DAS KKW-PROJEKT MOCHOVCE 3&4 IM LICHT DER NUKLEAR-KATASTROPHE VON FUKUSHIMA

**Maßnahmen zur Verhinderung schwerer Unfälle im KKW Mochovce 3&4
unter Berücksichtigung der Katastrophe von Fukushima und mit Bezug auf
die Stress-Tests**

**Institut für Sicherheits- und Risikowissenschaften
Department für Wasser, Atmosphäre und Umwelt
Universität für Bodenkultur, Wien**

Wien, September 2012

Abbildung 3-2: Anordnung zum Fluten der Reaktorgrube und Sprühen im Containment

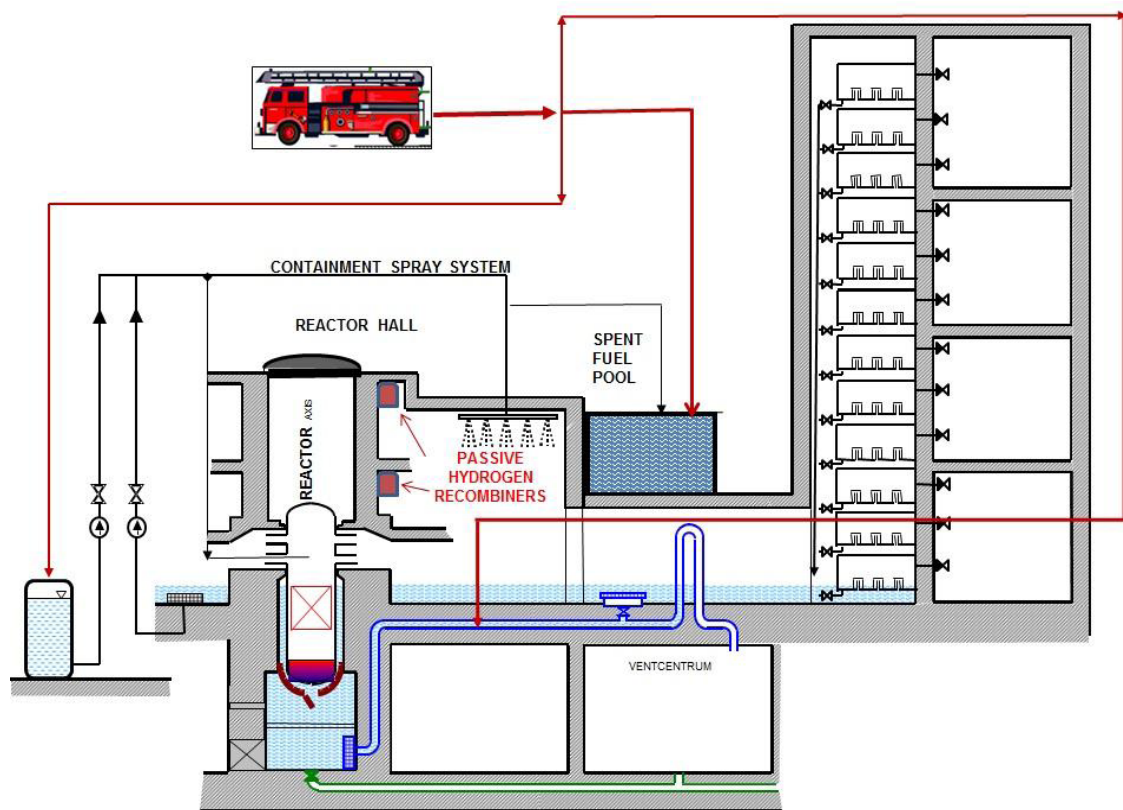
In Anbetracht des Durchschmelzens des RDB in Fukushima muss die Funktionsfähigkeit der geplanten externen RDB Kühlung und die Verwendung der Rohleitungen des Belüftungssystems der Reaktorgrube für die Kühlwasserzufuhr genau untersucht werden. Nach Kenntnis der Autoren wurde die Konfiguration, die für Mochovce Blöcke 3 und 4 zur externen Kühlung des RDB geplant ist, nie in großem physikalischem Maßstab erprobt. Berechnungen allein sind aller Wahrscheinlichkeit nach nicht ausreichend, um die Funktionalität unter realistischen Bedingungen während eines schweren Unfalls nachzuweisen, aufgrund der kleinen physikalischen Skala der Öffnungen rund um den Reaktordruckbehälter. Wenn das Konzept "In Vessel Retention" fehlschlägt und der Reaktordruckbehälter versagt, könnte als Ergebnis Corium in (relativ) kühles Wasser freigesetzt werden, welches den unteren Bereich des RDB umgibt. Dies könnte in Kern-Kühlmittel-Wechselwirkungen resultieren, die potentiell die Integrität des Confinements gefährden (zum Beispiel durch Aufsprengen der Tür der Reaktorgrube oder durch Katapultieren des Reaktordruckbehälters aus seinen Halterungen).

Die Umsetzung der externen Kühlung des RDB erfordert: frühe Druckentlastung, frühes Fluten der Reaktorgrube um Kontakt zwischen RDB-Wand und Kühlmittel vor Verlagerung des Coriums in das untere Plenum des RDB herzustellen und eine ausreichendes Abblasen von Dampf aus der Reaktorgrube in die Dampferzeugerboxen.

Mehrere Modifikationen sind zum Fluten der Reaktorgrube und zur Bereitstellung von externer RDB Kühlung erforderlich: Änderung des Entwässerungssystems von Kondensations Wannen, filtrierbare Siebstrukturen am Eintritt der Rohrleitung zur Reaktorgrube, Einbau von passiven Öffnungsmechanismen bei der RDB Wärmedämmung, Anbringen einer Tür in der Wärmedämmung des Reaktors auf der Höhe der Stutzen, um den hydraulischen Widerstand für den Dampfaustritt aus der Reaktorgrube zu verringern, Kühlmittelzufuhrrohrleitung bis zur Reaktorgrube, die von externen mobilen Quellen gespeist werden kann.

Abbildung 3-3: WWER-440/213–Containment- (eigentlich Confinement-) Schema (modifiziert nach Šabata 2000)

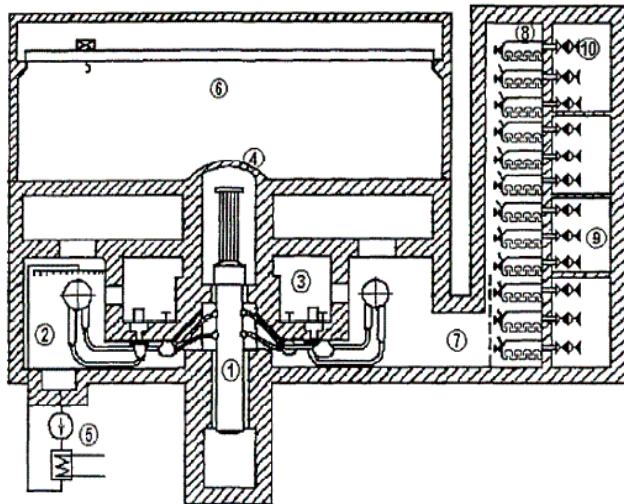
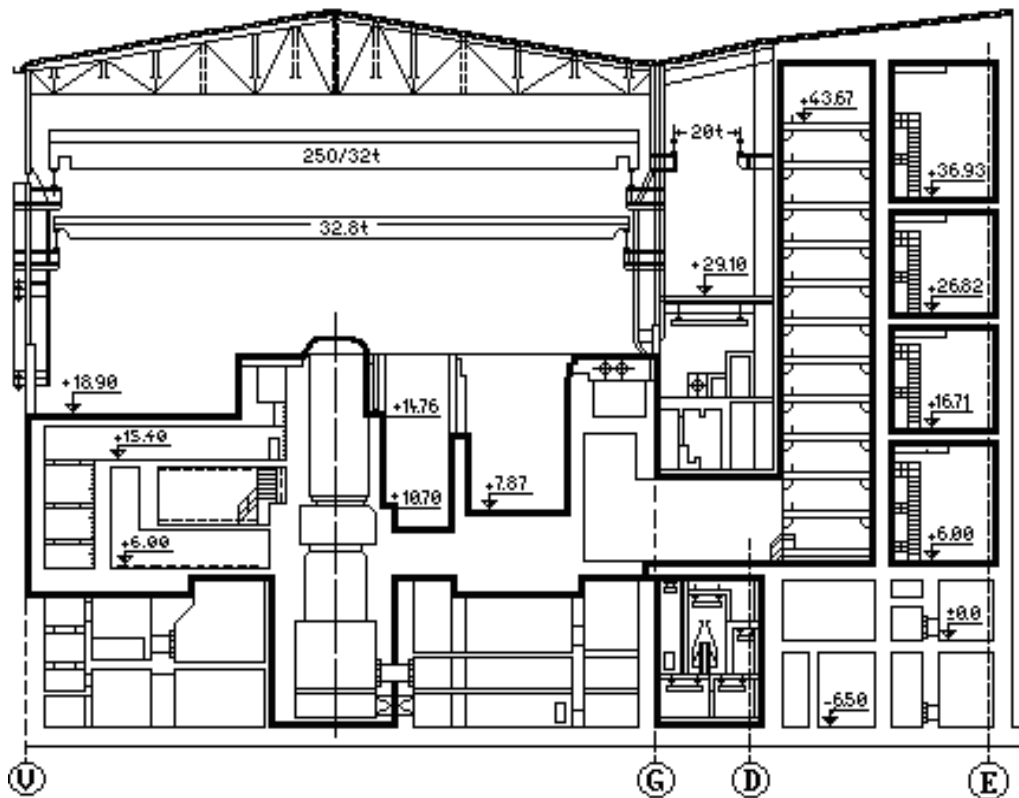
Die Auslegung des WWER-440/213 Confinements ist im Detail in Kromp, W. et al. (2011) beschrieben. Eine charakteristische Abbildung (siehe unten Abbildung 3-3) stammt aus diesem Bericht. Die Abbildung 3-4 zeigt einen anderen vertikalen Querschnitt mit dem Lagerbecken für abgebrannte Brennelemente aus dem Slowakischen Stress-Test-Bericht (Seite 54). Beide Abbildungen sind hilfreich zum besseren Verständnis der WWER-440/213 Confinement-Problematik.

Im Folgenden sind die wichtigsten ISR-Kommentare zum Vergleich der Containment-Erfordernisse und EMO 3&4 zusammengestellt.
